**PARECER DA COMISSÃO DE AVALIAÇÃO
SOBRE A CONFORMIDADE AMBIENTAL DO PROJETO DE EXECUÇÃO**

**“Aproveitamento Hidráulico de Fins Múltiplos do Crato
Componente C – Aproveitamento Fotovoltaico”**

COMISSÃO DE AVALIAÇÃO

Figura 1 - Abate/afetação de 5 azinheiras devido à vedação

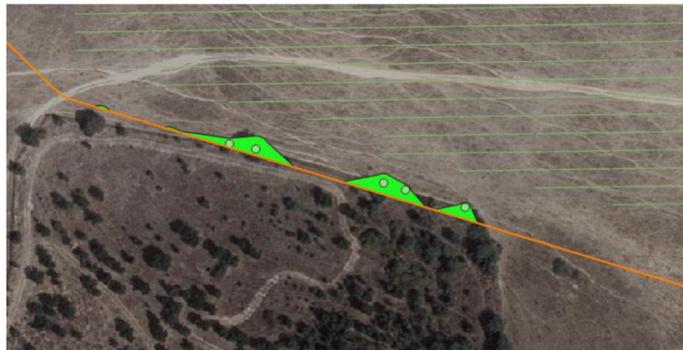
De facto, a condicionante em apreço apenas refere a central fotovoltaica terrestre – “Desenvolver o projeto da central solar fotovoltaica terrestre procurando evitar ou minimizar a ocupação de áreas com declives superiores a 20% e de áreas nas quais se verifique a existência de linhas de escorrência preferencial, bem como a afetação de exemplares do género *Quercus* ou outros de natureza arbórea que apresentem portes relevantes.”

Relativamente à Central, existem os seguintes locais onde irá haver abate em povoamento.
